質問回答書・追加指示変更事項

工事名称：福井工業高専東寮改修工事

追加指示変更事項		
1、以下の設計図書の内容を変更する。		
図番	当初内容	変更内容
E-01	ITV用ネットワークディスクレコーダー更新 4TV×1	ITV用ネットワークディスクレコーダー既設存置 (図面添付)
E-27	ITV用ネットワーク4TV ディスクレコーダー撤去	ITV用ネットワークディスクレコーダー既設存置 (図面添付)

年度	設計年月	設計業務名	工事名称	図面名称	縮尺	建築士法第20条第1項に基づく表示	独立行政法人 国立高等専門学校機構 福井工業高等専門学校	図面番号
令和6	令和6年6月	福井工業高専寄宿舎改修設計業務	福井工業高専東寮改修工事	構内配電・通信線路 平面図(改修後)	A3 : 1/400 A1 : 1/200	 福井市順化2丁目24-2 TEL (0776) 22-5609 FAX (0776) 22-5831 一級建築士 第285861号 小林正幸	事務部長 総務課長 課長補佐 係長 担当 E - 01

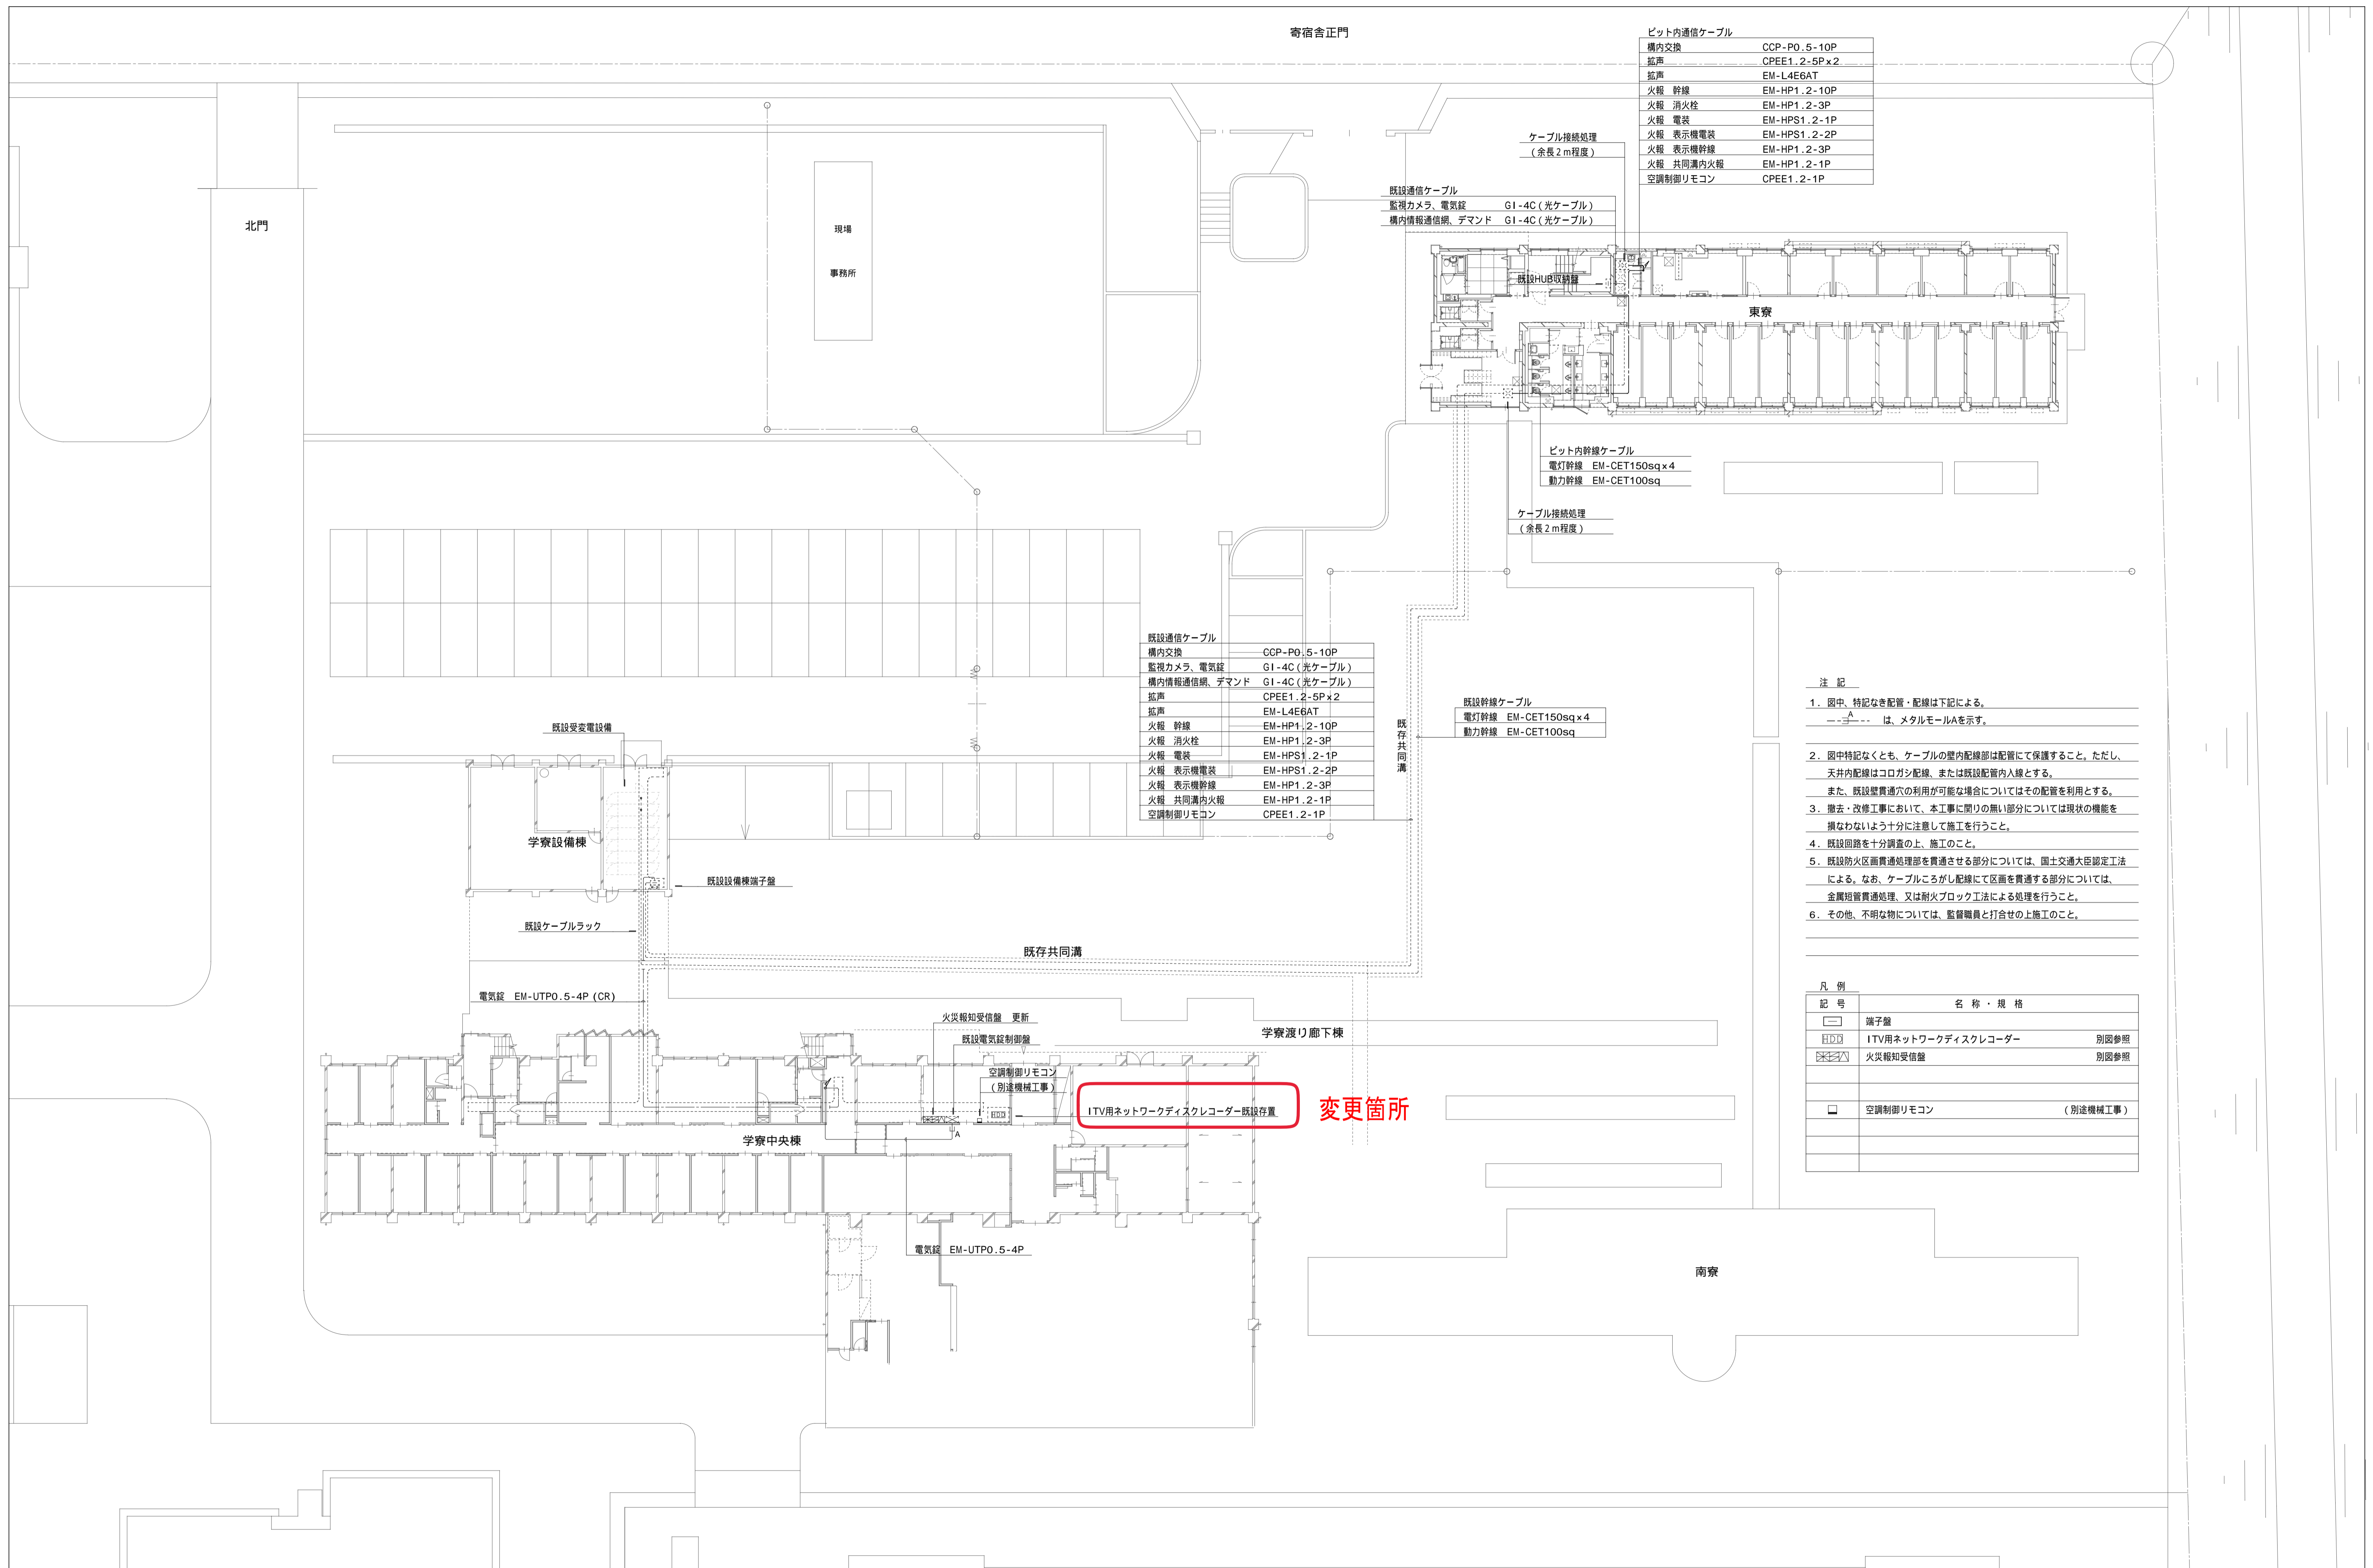
変更箇所

ITV用ネットワークディスクレコーダ既設存置
